改善箇所説明図

不具合の内容

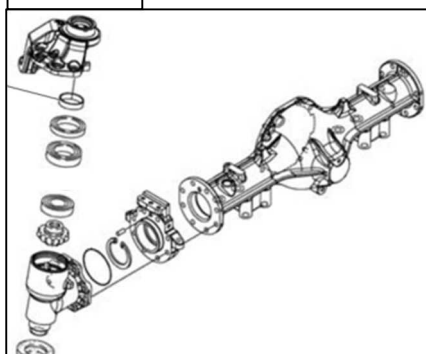
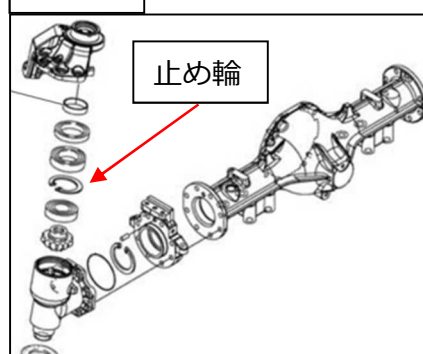
農業用薬剤散布車の車軸のギヤ部に止め輪が取り付けられていなかったため、ギヤ同士の噛み合わせが不適切になり振動と異音が発生する場合がある。そのため、そのままの状態で使用を続けるとギヤが摩耗し、最悪の場合、走行もしくは制動出来なくなるおそれがある。

全車両、点検を行い、止め輪が欠品している車両には正規の車軸への交換を行う。
